Váš dopis zn.  
Ze dne  
Naše zn. 32111/2021-SŽ-SSZ-OVZ

**„Modernizace trati Kladno (včetně) – Kladno-Ostrovec (včetně)“**  
**Vysvětlení, změny a doplnění zadávací dokumentace - Dodatek č. 10**

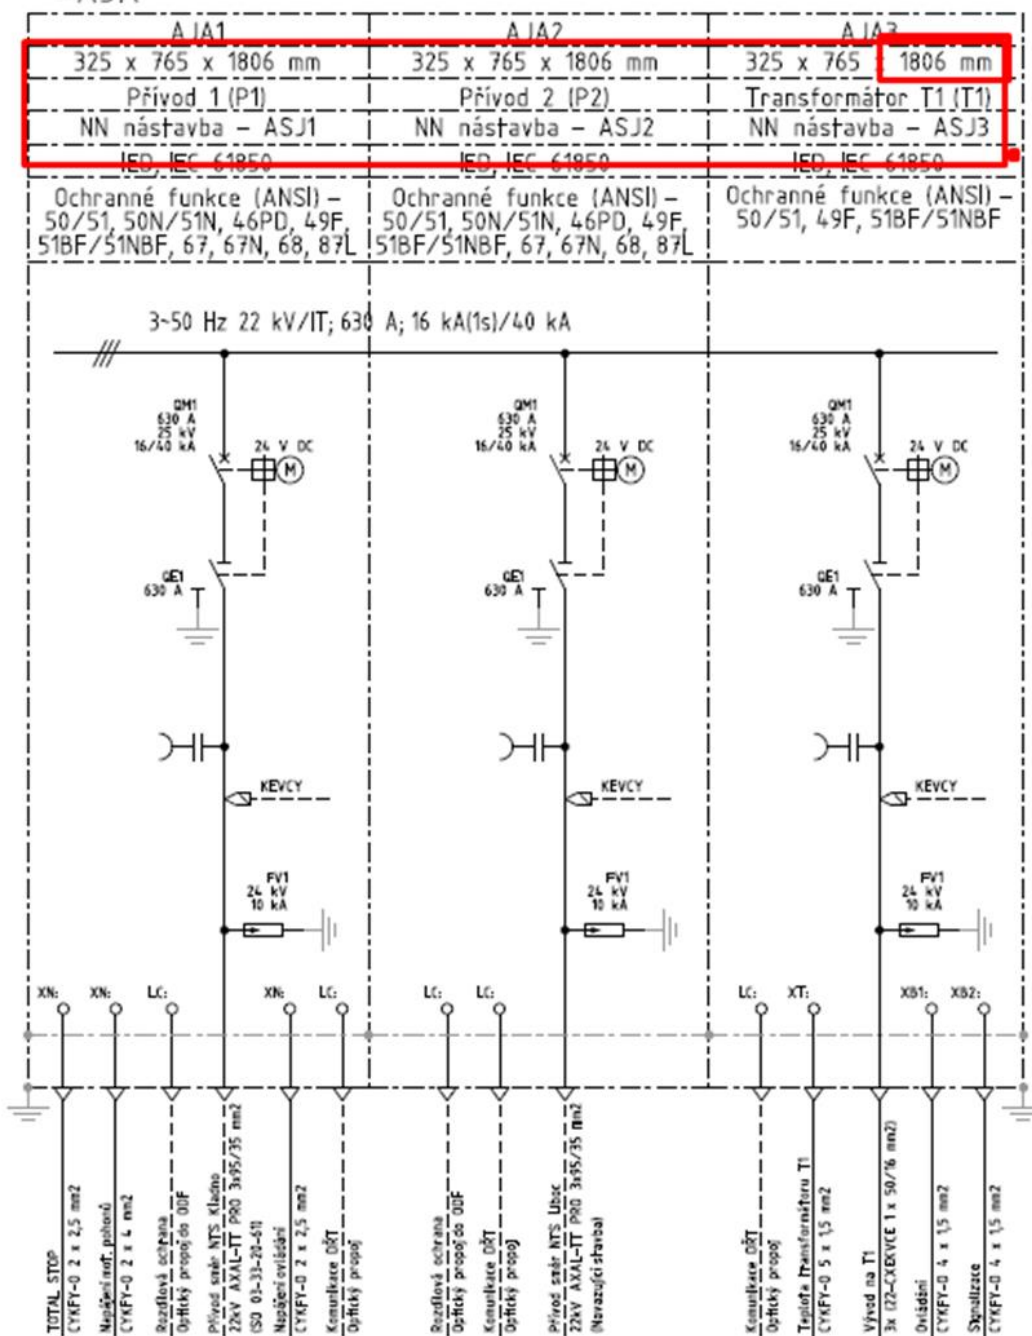
Dle poskytnuté zadávací dokumentaci - technické zprávy a výkresové dokumentace u **PS 06-04-05 ŽST Kladno, trafostanice TS 22/0,4 kV, technologie**, byl zjištěn rozpor u navrhované trafostanice a VN technologie v ní umístěné. Navrhovaná trafostanice má rozměr pro technologie o výšce 1695 mm ale právě zmíněná technologie VN má výšku 1806 mm viz. níže:

Žádáme zadavatele o vysvětlení a upravení podkladů.

Výška 1806 mm je celková výška VN rozvaděče s NN nástavbou. Jak je ale uvedeno v technické specifikaci na str. 2 (funkční specifikace) a na výkrese řezů-pohledů, tak NN nástavba je umístěná mimo VN rozvaděč nad panelový rozvaděč NN. Samotná výška VN rozvaděče je 1336 mm a NN nástavby 470 mm. Do výkresové dokumentace byly doplněny rozměry a kóty (viz. přílohy).
